東海再処理施設の安全対策に係る廃止措置計画変更認可申請対応等について

令和3年9月22日
再処理廃止措置技術開発センター

○令和3年9月22日 面談の論点

クリプトン回収技術開発施設 液体窒素貯槽の津波漂流物対策について

図13-2-1 浸水防止扉 (TVF-10) の構造図

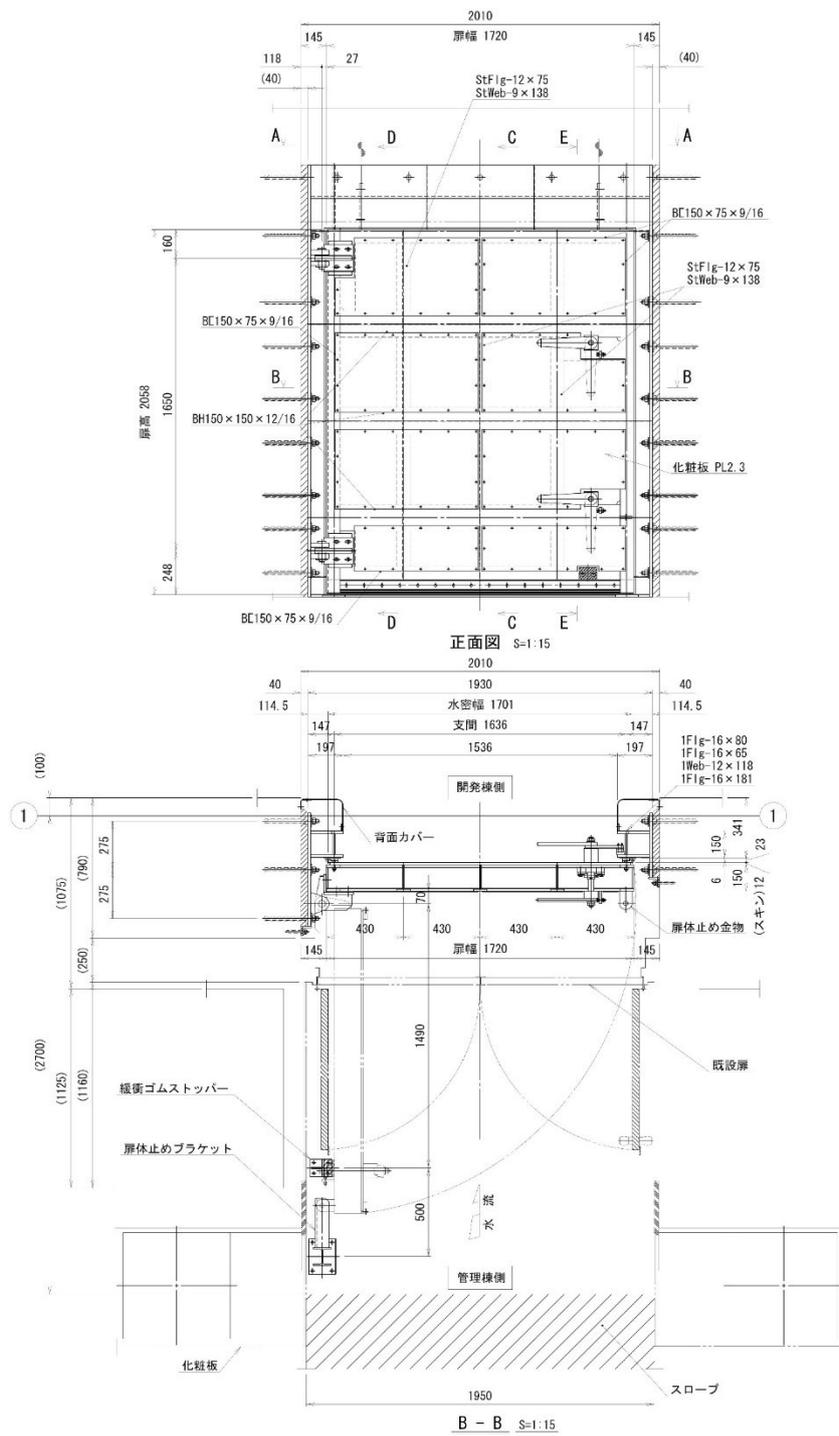
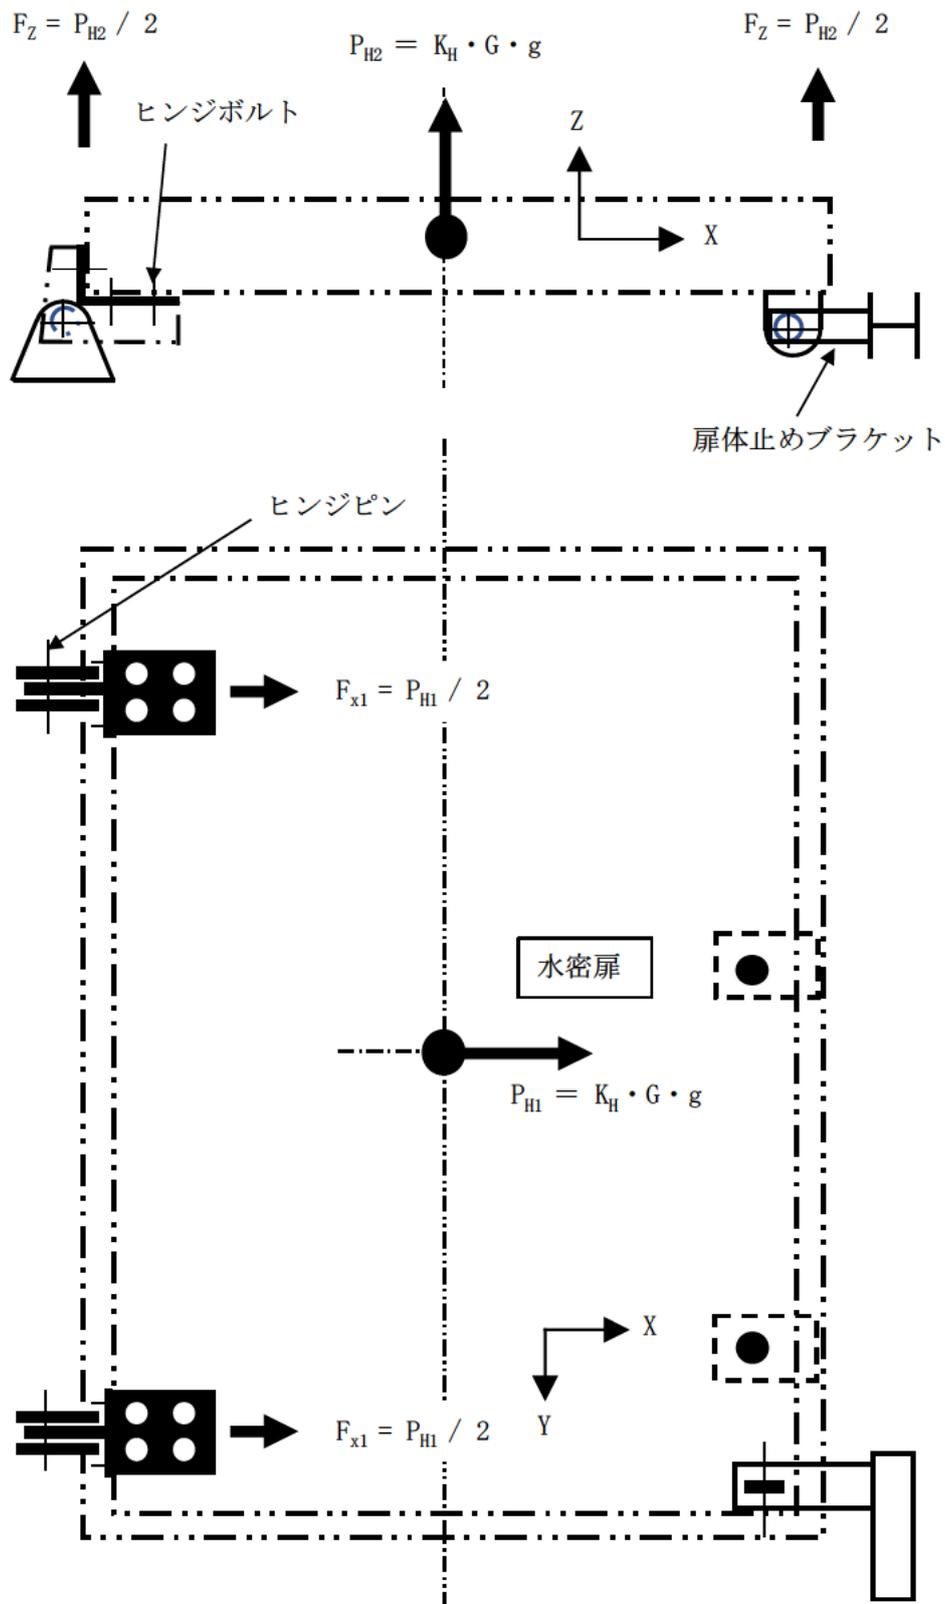
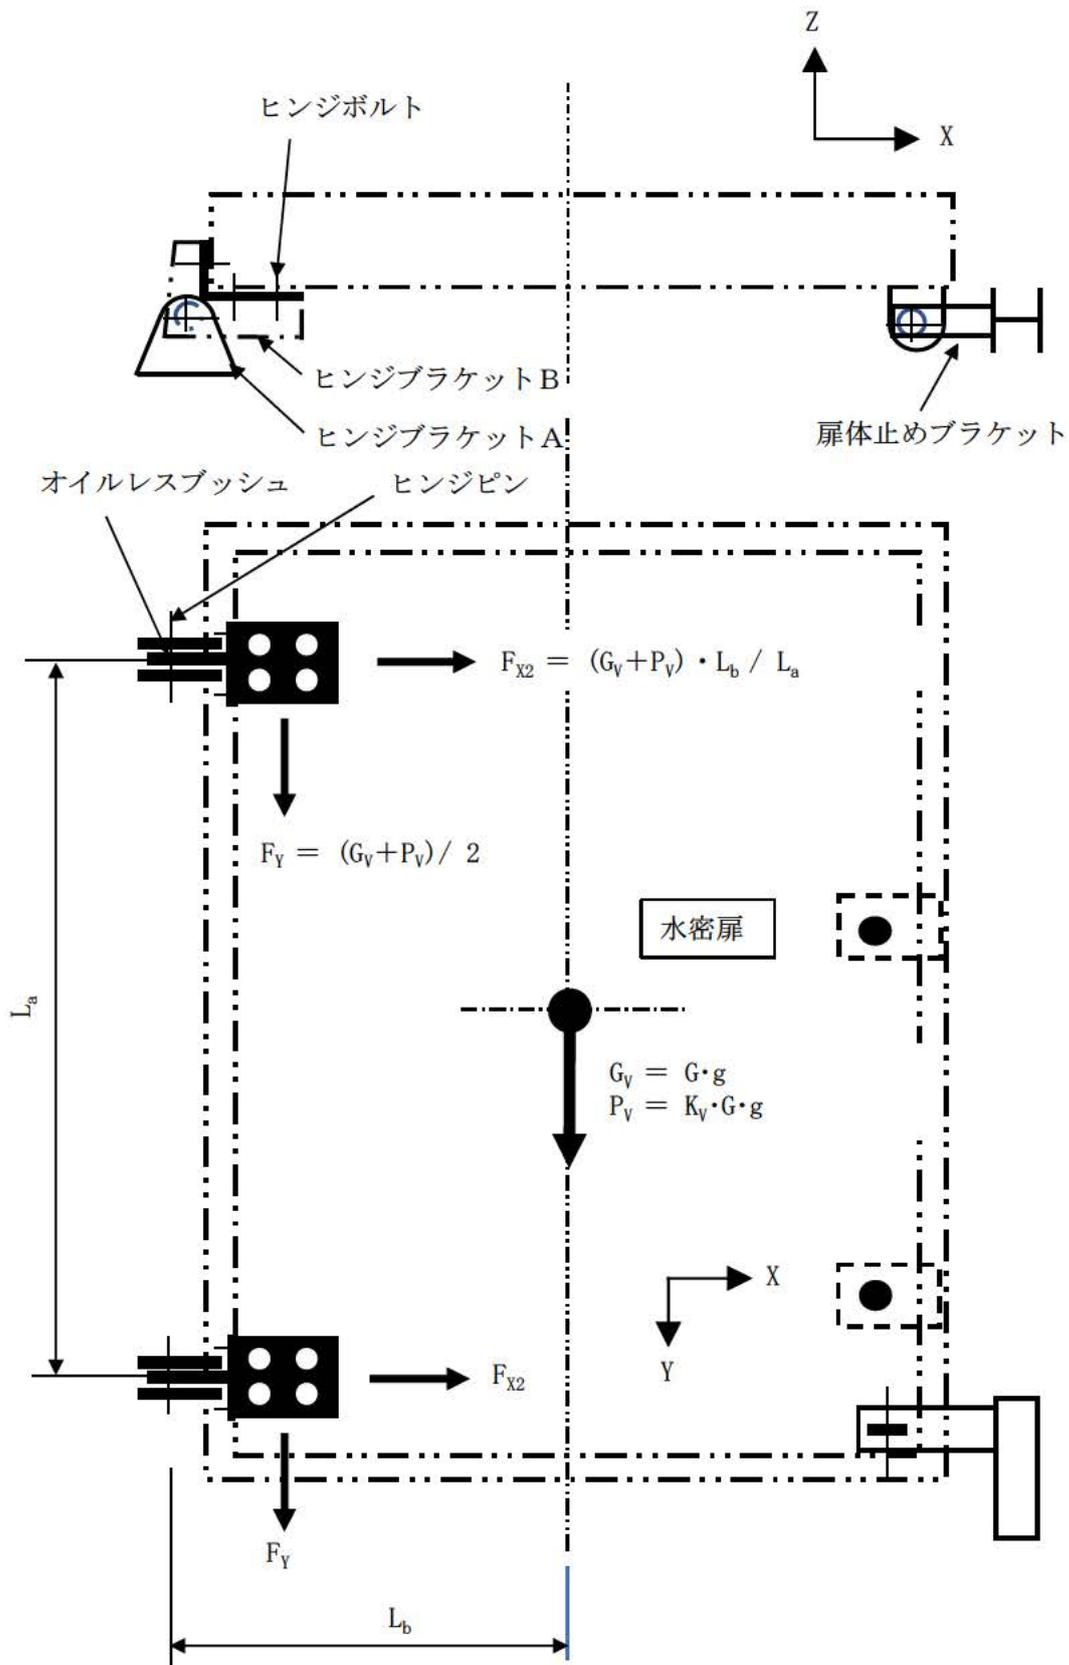
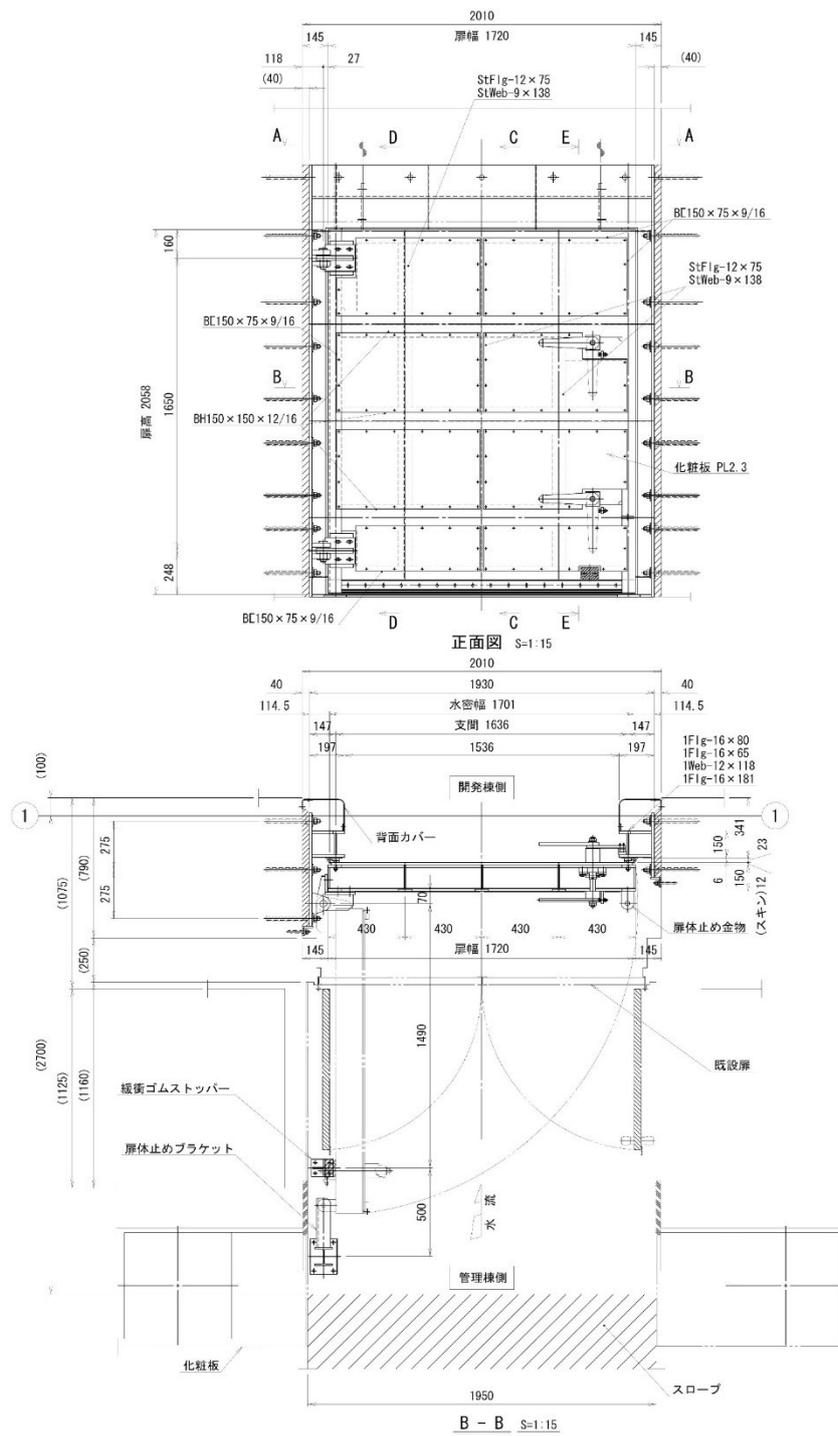
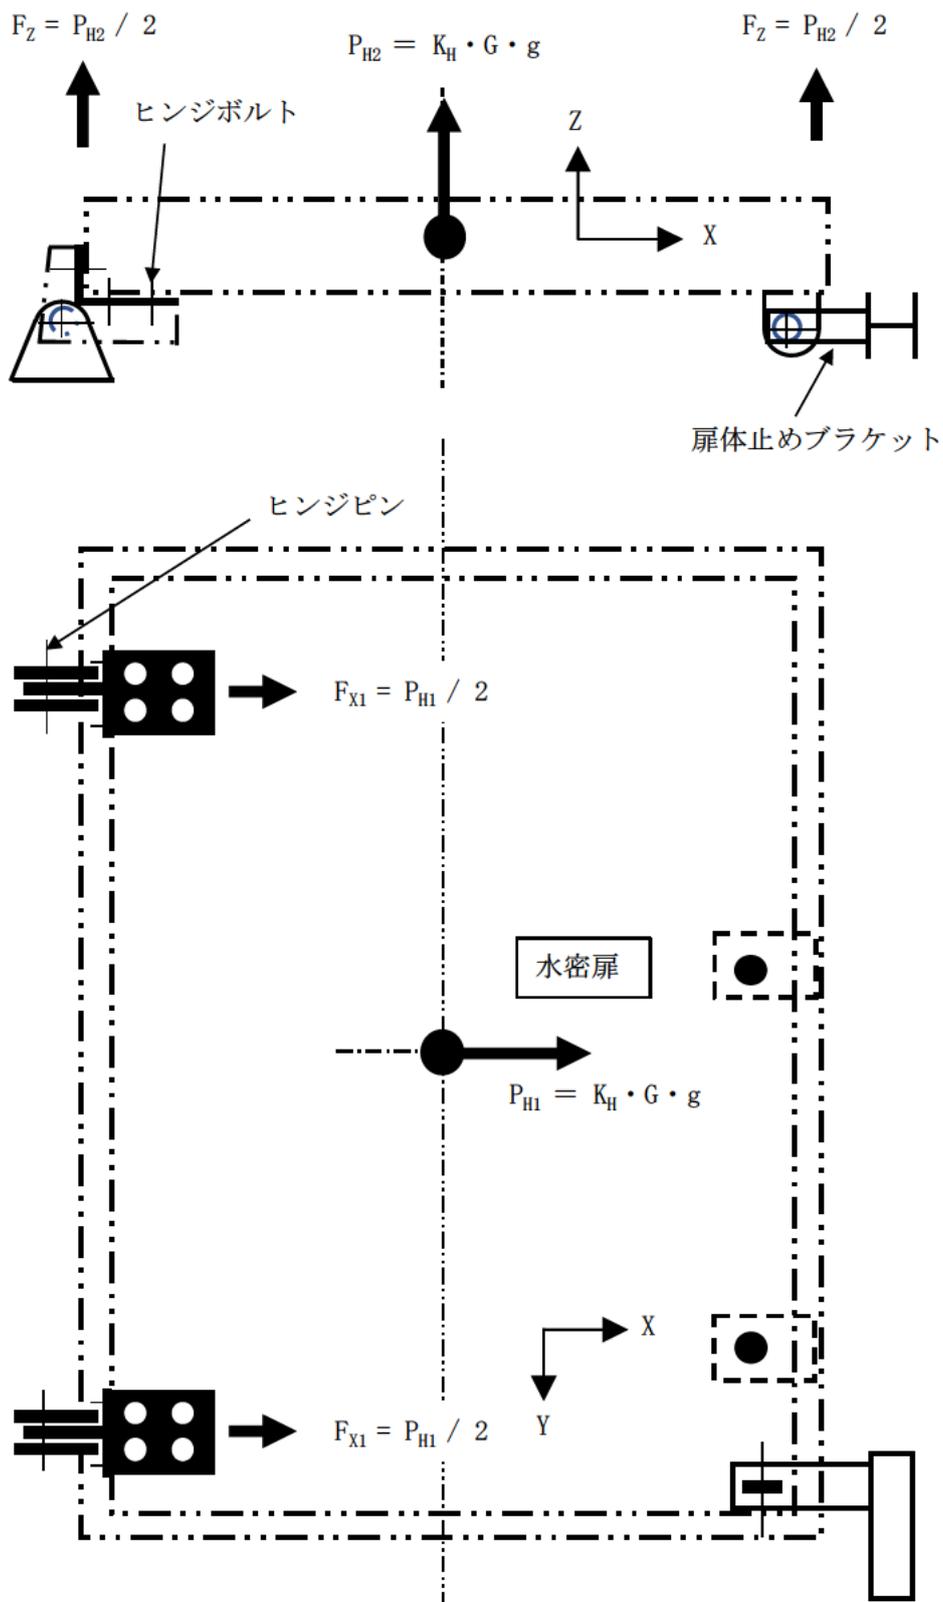
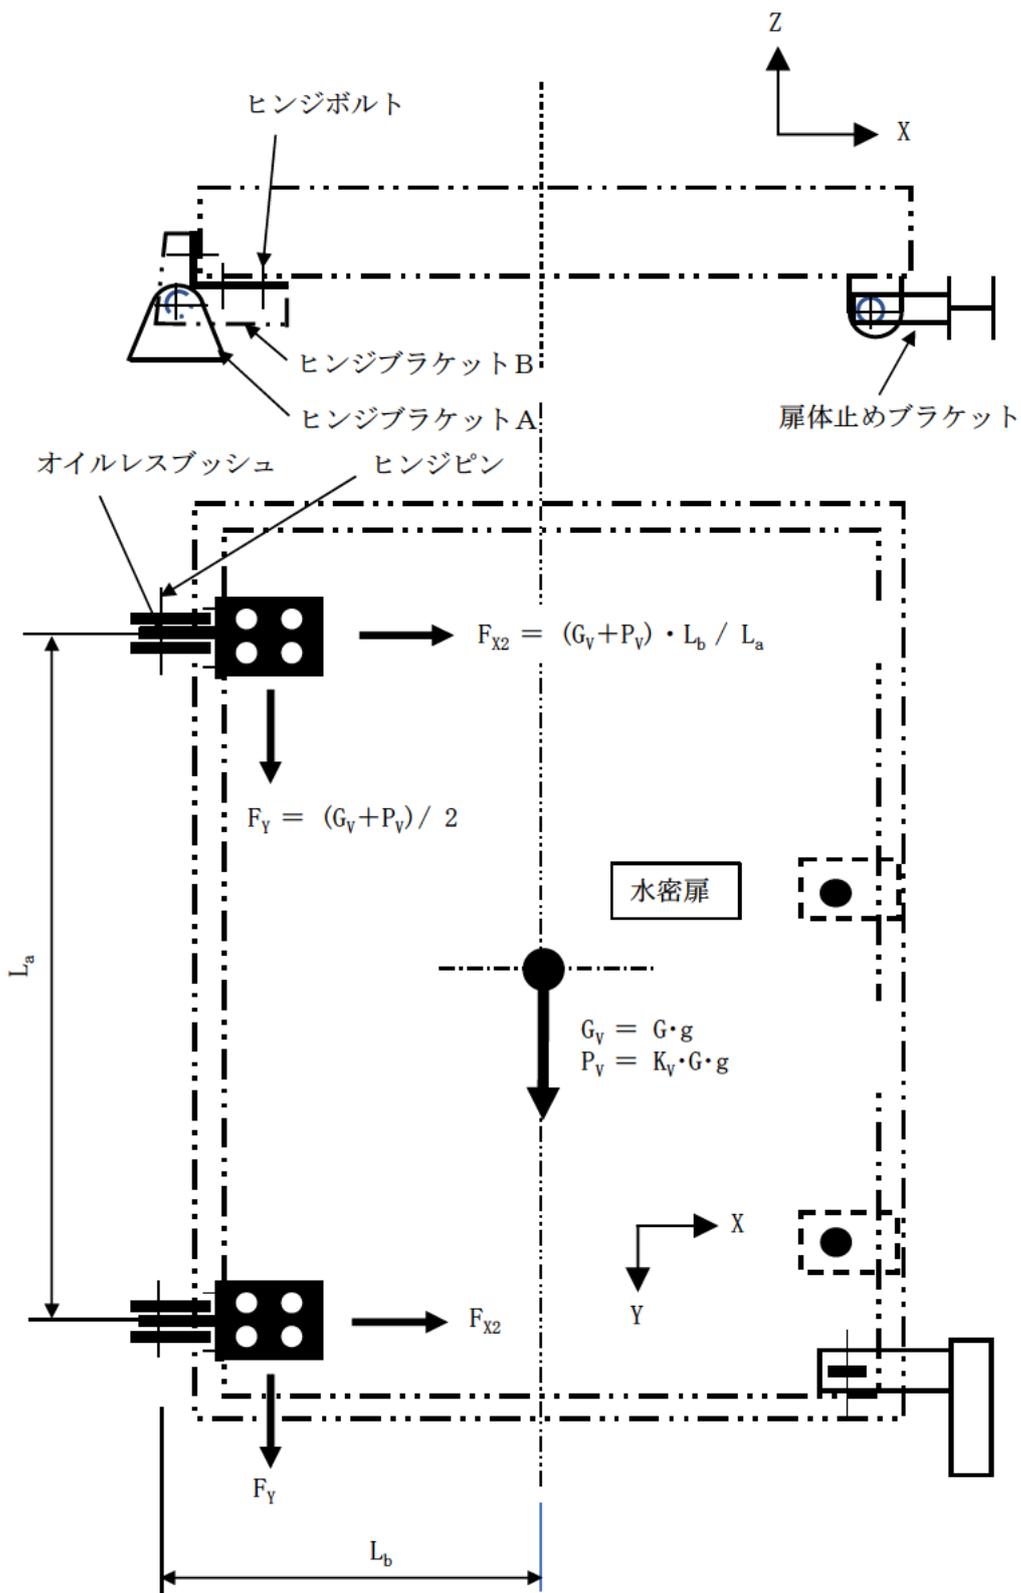
浸水防止扉 TVF-10は、通常時が開状態であることから、開及び閉のそれぞれの状態について耐震評価を行う。なお、設計地震力に対して耐力が不足する箇所は、TVF-10の締結金具と扉止めブラケットである。締結金具は、閉状態で扉を固定するレバーであり、板厚を16 mmから19 mm, 材質をSM400AからSM490Aに変更することにより部材自体の構造強度を上げる。扉止めブラケットは、扉を開状態で固定するものであり、H型鋼材から角型鋼材への材質を変更することにより揺れに対して構造強度を上げる。これら、材質等変更後のTVF-10の開状態、閉状態での耐震評価も行う。

浸水防止扉 (TVF-10) の各部材の断面検定を行った結果、締結金具の発生応力が許容応力を超えており、部材の板厚を上げたものか、高強度材製のものに変更する必要がある。

浸水防止扉（TVF-10）の構造図を図15-2-1に示す。扉体部品への地震荷重の作用イメージ及び評価対象部位を図15-2-2及び図15-2-3に、アンカーボルトの位置及び評価部位を図15-2-4に示す。
